Atualização da Lista de peças ilustrada - IPL

T540XP II

1. 592 61 65-02

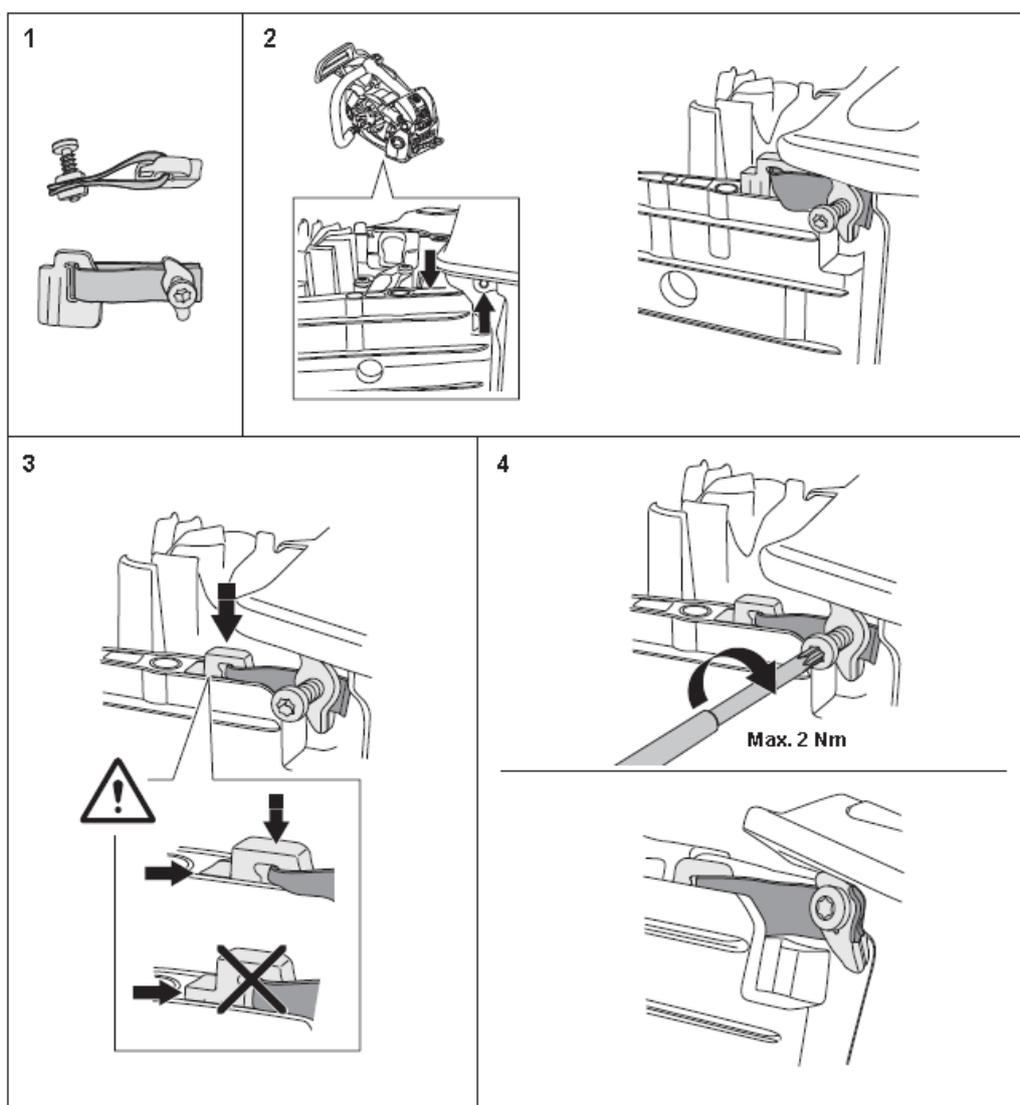
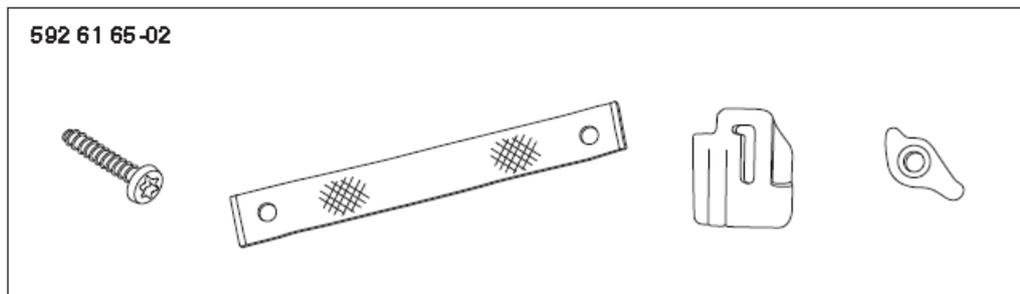
1. Adicionámos um limitador de deflexão, kit 592 61 65-02, entre o depósito de combustível e a cobertura do cilindro.
O kit contém: Conjunto do limitador 592 61 65 e instruções.
2. Novo kit 586 34 14-02 para carburador com instruções para AH ("Air Head", cabeça de ar).

Esta modificação **não é** totalmente substituível. A partir do depósito de combustível 522 59 02-05 totalmente substituível, o orifício para o parafuso, para depósitos de combustível mais antigos, é demasiado estreito.

Título da página	N.º de ref.	N.º da peça nova	Nome	N.º da peça excl.	Comentário
Cobertura do cilindro	12	592 61 65-02	Limitador de deflexão		
Carburador e Filtro de ar	9	586 34 14-02	Conjunto do carburador	591 49 53-01	
Carburador	1	586 34 14-02	Conjunto do carburador	591 49 53-01
